RENOBO EMPRESA DE RENOVACIÓN Y DESARROLLO URBANO DE BOGOTÁ

Asunto: Solicitud de prórroga No. 1 a la Suspensión No. 4 del Contrato de Consultoría No. 372 de 2023. Proyecto UG2 Tres Quebradas

REF.: Contrato de Consultoría No. 372 de 2023. "CONTRATAR LA CONSULTORÍA PARA REALIZAR LOS ESTUDIOS DETALLADOS DE AMENAZA, VULNERABILIDAD Y RIESGO POR FENÓMENOS DE REMOCIÓN EN MASA PARA LA CONSTRUCCIÓN DE LAS OBRAS DE URBANISMO CORRESPONDIENTES A LAS ETAPAS 2 Y 3 DE LA UNIDAD DE GESTIÓN 2 DEL PLAN PARCIAL TRES QUEBRADAS, UBICADO EN LA OPERACIÓN ESTRATÉGICA NUEVO USME - EJE DE INTEGRACIÓN LLANOS."

Asunto: Aclaración link de acceso Respuestas RO-148222 Entrega Informe Estudios de Remoción en Masa en cumplimiento con la Resolución No. 111 de 10 de mayo de 2022 del proyecto en referencia, Concepto técnico IDIGER CT-9205.

Ilustración 19 Perfil 3

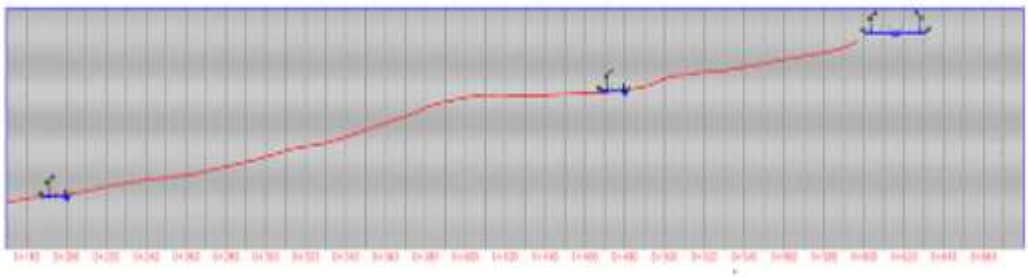
- Se reitera la observación realizada en la revisión 1: De acuerdo con la Resolución IDIGER 111 del 2022, se deben presentar las características del proyecto, cortes y rellenos de acuerdo con la implantación definida para este.

Se hace la aclaración de que se añade al informe un Ítem de nombre determinación de volúmenes de excavación y rellenos, donde se presenta las características del proyecto, cortes y rellenos como se evidencia a continuación. Los perfiles se evidencian en el Anexo 12. Planos en 1. PLANOS TOPOGRAFÍA en el plano Acad Usme Perfiles.

Se aclara que de acuerdo a la información proporcionada tendremos que para las manzanas 23 y 24 tendremos un relleno de 4099.20, y tendremos un corte de 18111.39 metros cúbicos sobre el terreno, se visualiza en la Ilustración 19, lo cual permitirá darle estabilidad a la zona de estudio donde se llevaran a cabo estas obras.

Tabla 1 Coordenadas Área de Implantacion proyecto

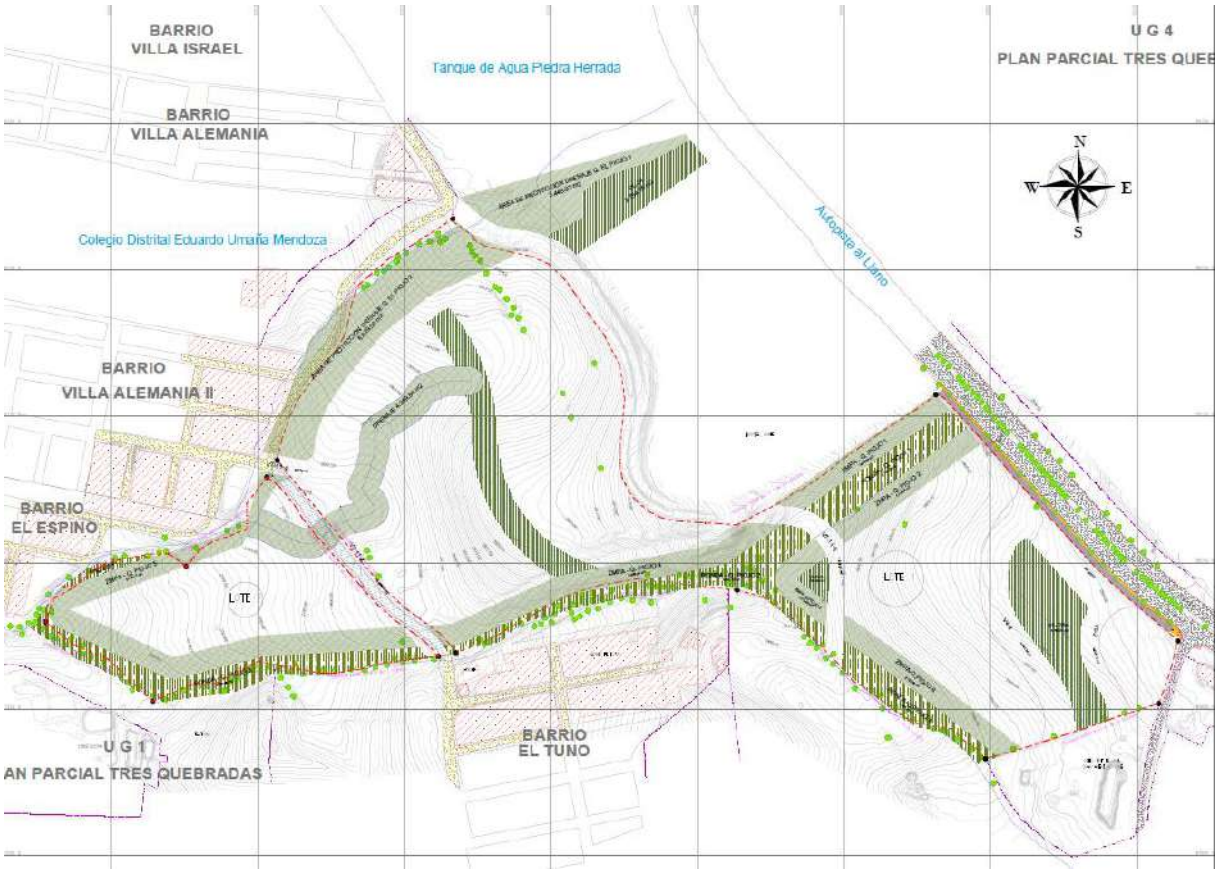
- Ubicación geográfica del proyecto La ilustración 1, se nombra como "Localización del Área de estudio", por lo que se debe revisar si realmente corresponde al área de estudio o al área de implantación del proyecto, lo anterior teniendo en cuenta lo presentado en el numeral "6.8 Definición Del Área De Estudio". Adicionalmente de acuerdo con lo mencionado en la Resolución 111 de 2022 dentro del numeral de información preliminar, se debe incluir la "Ubicación geográfica del proyecto (planta y perfil donde se destaquen las condiciones de cortes, rellenos y abscisados". En ese sentido, se solicita que por favor los límites del área descritos en el documento se vean de manera clara en la imagen de localización, ya que en lo presentado solo se está colocando el polígono.

Se aclara que se presenta el área de implantación del proyecto, que se evidencia con una línea punteada color rojo y se especifica el amojonamiento del polígono y plano de detalle que se presenta en el anexo 1.3.5 localización que se presenta a continuación:

Ilustración 9 Implantación del proyecto urbanístico

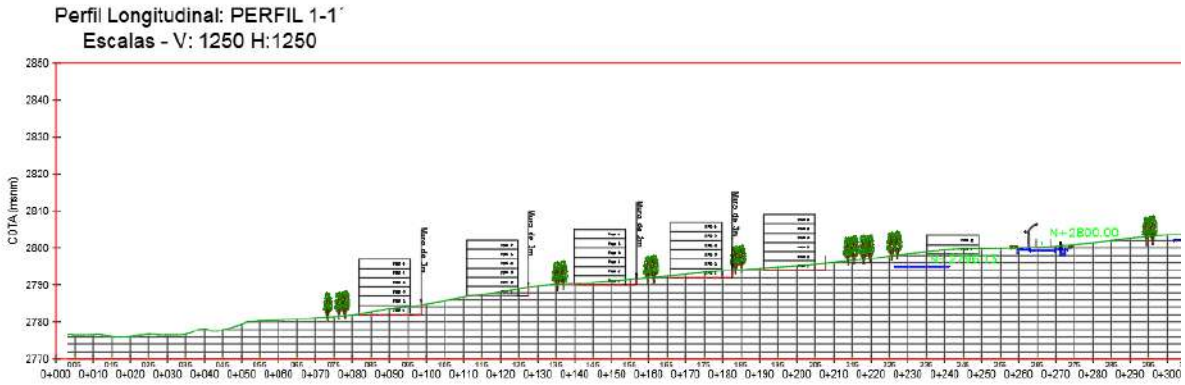
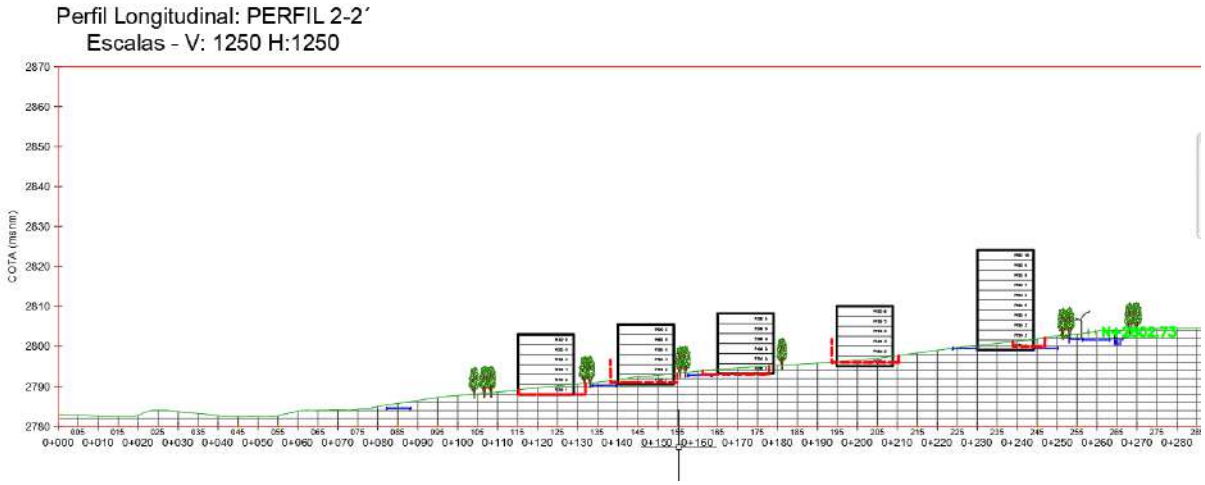
- Ahora bien, dentro del documento se presentan imágenes de ubicación en planta y perfil de la implantación del proyecto, pero no se indican los cortes o rellenos a realizar, ni el abscisado.

Se presenta abscisado de los perfiles en las ilustraciones de la observación anterior y ubicación de los mismos.
En el numeral 5.3 Descripción del proyecto a desarrollar en donde se presenta la planta y perfiles junto con los cortes y rellenos a realizar, en el siguiente plano se evidencia la ubicación y el abscisado.
Además, se puede observar en la siguiente observación la descripción de los perfiles, dando la información de los perfiles a detalle manzana a manzana.

tendremos que para las manzanas 22 tendremos un Perfil 1 que tiene una longitud total de 520 metros que se puede observar en la abscisas de la Ilustración 10 y la Ilustración 11 muestra las curvas de nivel del área de terreno, lo cual permitirá ver a detalle los perfiles y el área de estudio.

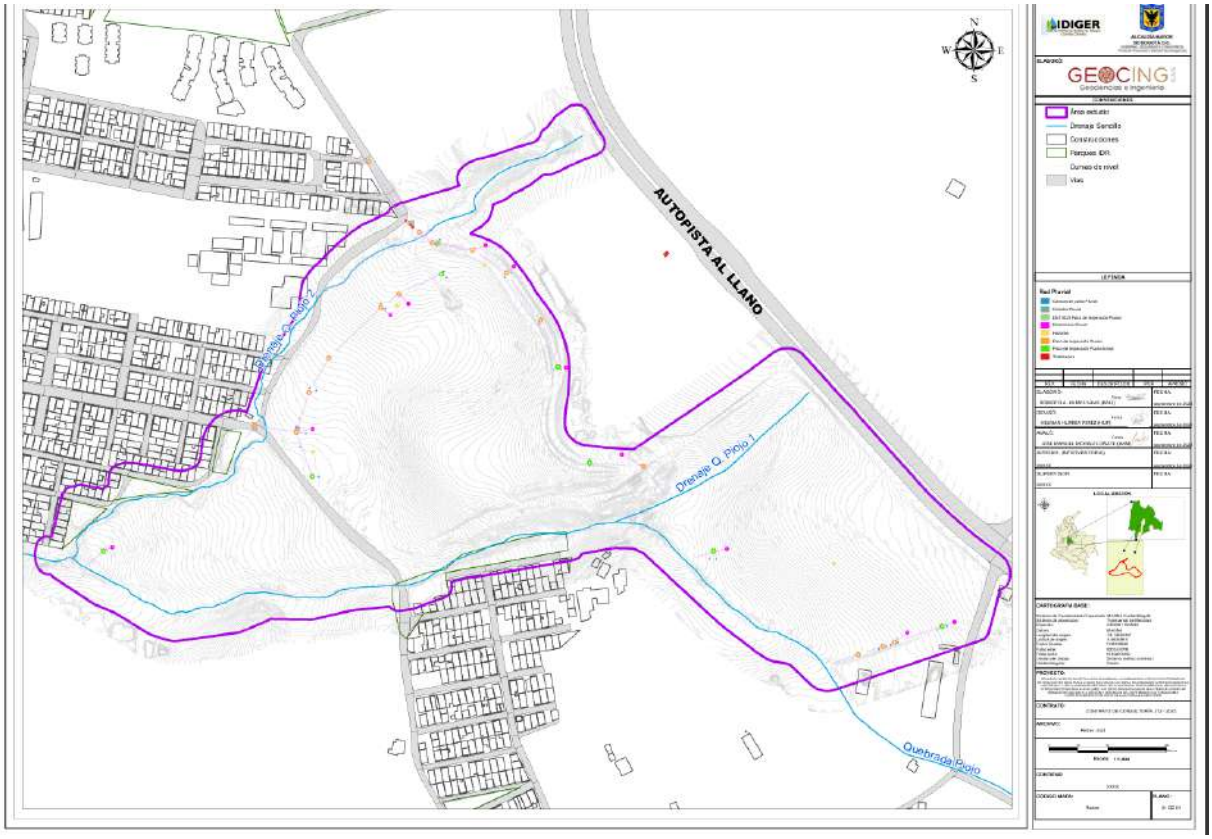
- De acuerdo con la Resolución 111 del 2022 “Una vez realizada la definición del área de estudio se incluirá un capítulo específico al interior del estudio y se presentará el plano correspondiente sobre bases topográficas a escala 1:1000 o de mayor detalle, donde se delimite claramente el área de desarrollo urbanístico o de parcelación, como también, el área de estudio". Se presenta plano GE0503-PL-TP-001-01 donde se georreferenciar las dos áreas de los lotes, pero no se especifica que correspondan al área de desarrollo urbanístico. Adicionalmente no se presenta el polígono del área de estudio definida por Io que se debe asumir que corresponde con el área en la cual se presenta el levantamiento topográfico (se solicita por favor incluir delimitación).

Se presenta el plano topográfico en donde se identifica en color rojo la zona de implantación del proyecto y en color verde la zona de influencia directa y posibles afectaciones debido a esta implantación, es de aclarar que el levantamiento topográfico abarca mayor área, lo cual se hace por parte de esta consultoría de forma conservadora, levantando un área de 27 hectáreas que es mayor a las 13.6 hectáreas de área de influencia directa de acuerdo a los cálculos anteriormente presentados

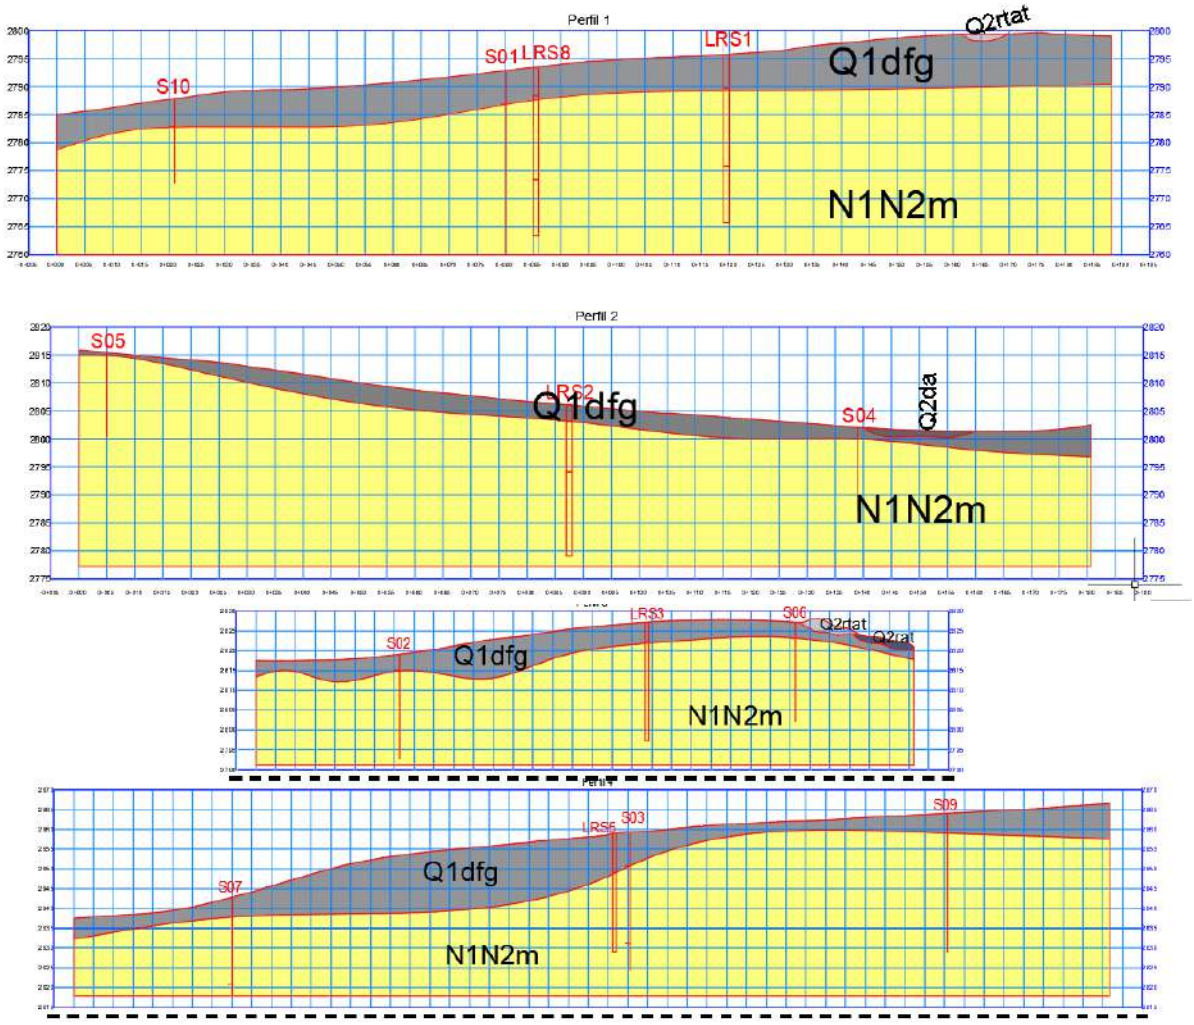
En el plano GE503-PL-GE-001-01 se presentan los perfiles geológicos, por favor revisar ya que la grilla de las cotas no se presenta la profundidad hasta la cual se dibujó el perfil (profundidad alcanzada de acuerdo con los trabajos de exploración. A continuación, se exhibe una imagen de los perfiles presentados en el plano mencionado.

Ajustado con base en la observación, se ajusta la grilla de los perfiles para una mejor visualización de las cotas para presentar la profundidad alcanzada, una mejor presentación de la información para una mejor interpretación.

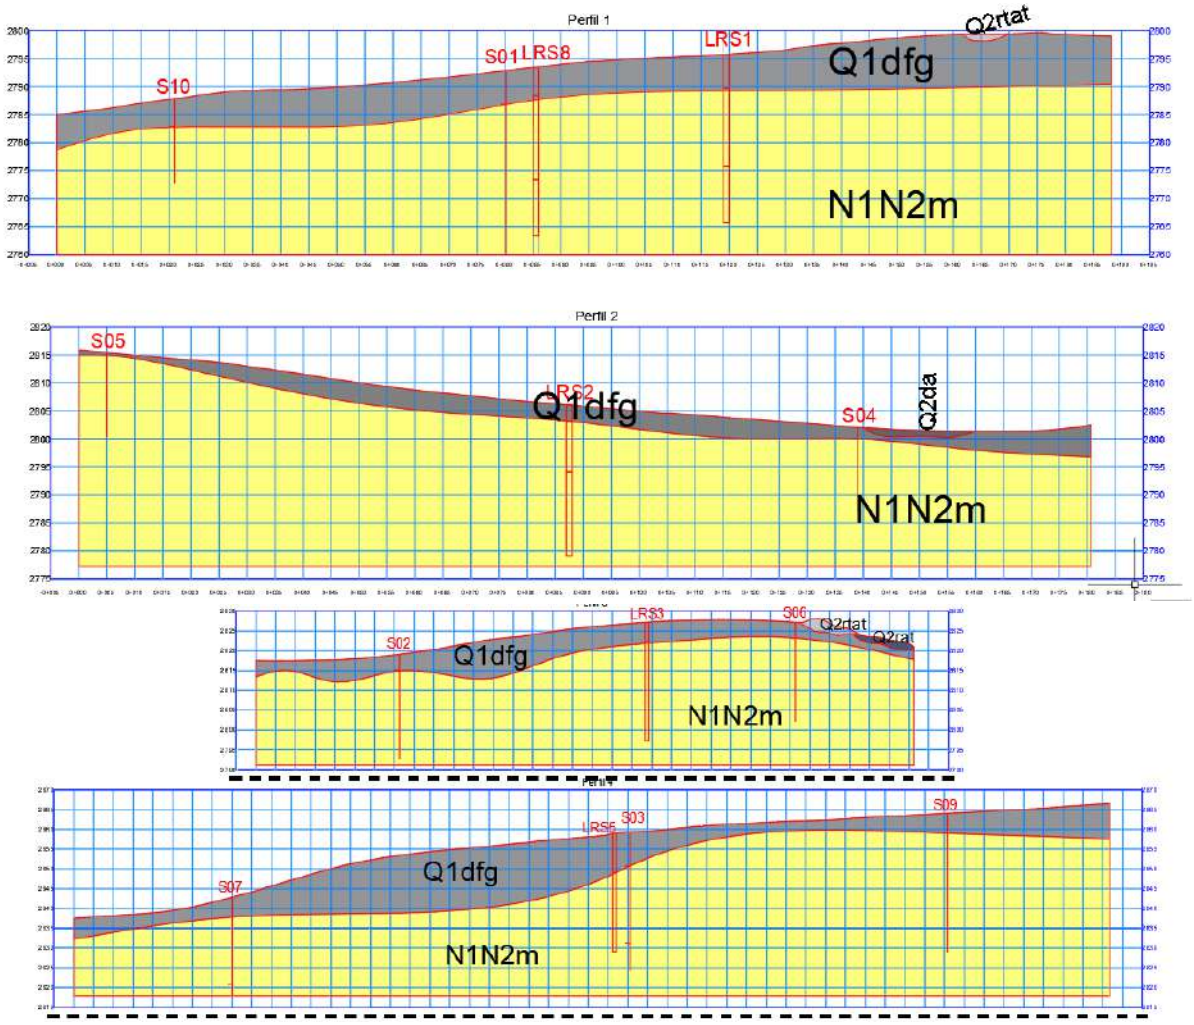
En el plano GE503-PL-GE-001-01 se presentan los perfiles geológicos, por favor revisar ya que la grilla de las cotas no se presenta la profundidad hasta la cual se dibujó el perfil (profundidad alcanzada de acuerdo con los trabajos de exploración. A continuación, se exhibe una imagen de los perfiles presentados en el plano mencionado.

Ajustado con base en la observación, se ajusta la grilla de los perfiles para una mejor visualización de las cotas para presentar la profundidad alcanzada, una mejor presentación de la información para una mejor interpretación.

SECCIÓN 1-1'

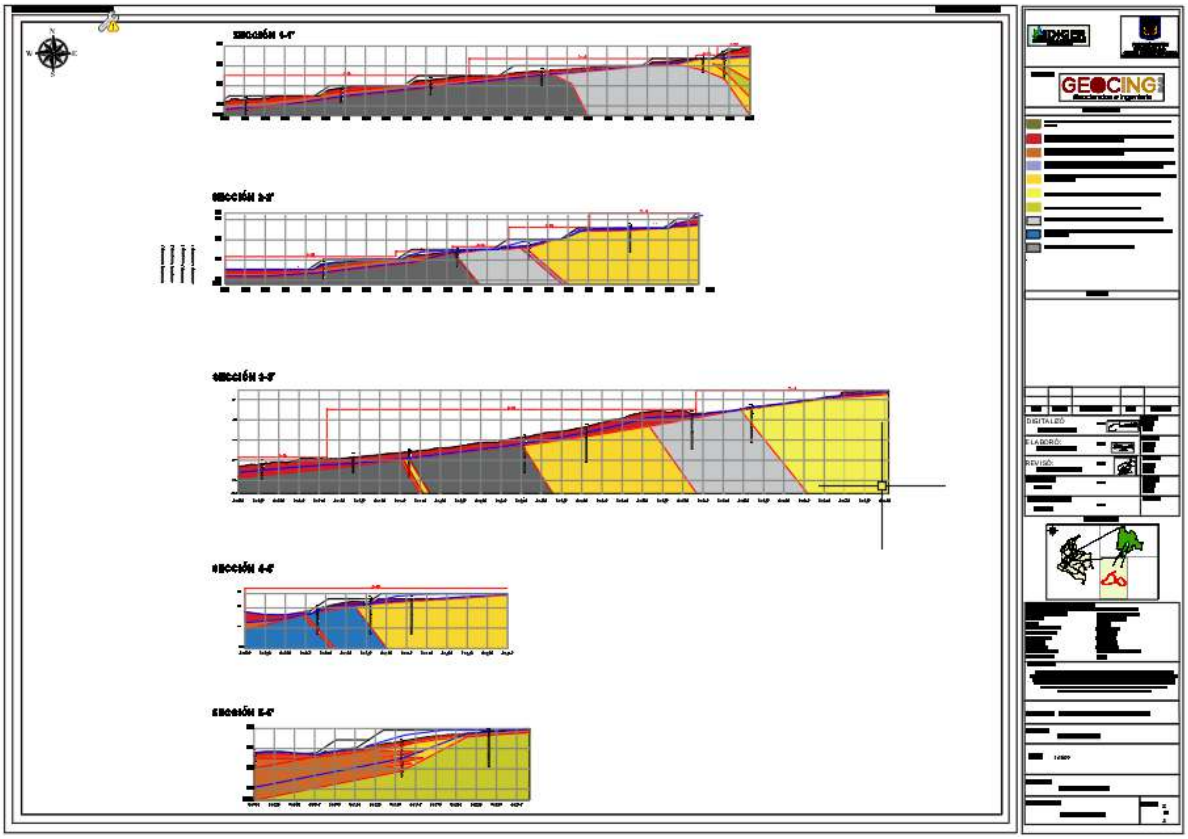
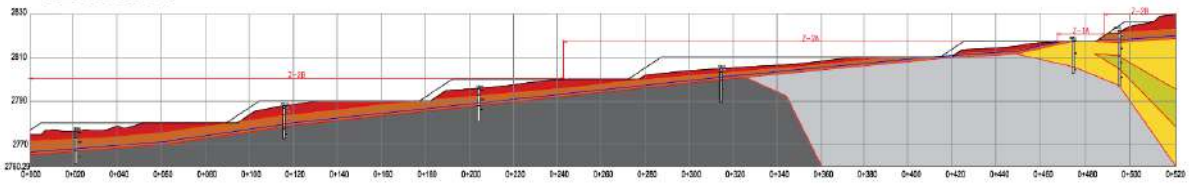
- En el anexo 7.1 dentro de la carpeta de amenaza, se tiene el plano en DWG, GE503-PL-AZ-011-01, Perfiles secciones, en donde se presentan los perfiles definidos como

- Se deben verificar los contactos presentados en los modelos geologico-geotecnicos de cada una de las 5 secciones establecidas. A continuación, se muestran algunas imágenes tomadas de los perfiles del plano GE503-PL-AZ-011-01 y las cuales a su vez también se presentan en el informe final en el numeral 15.4.
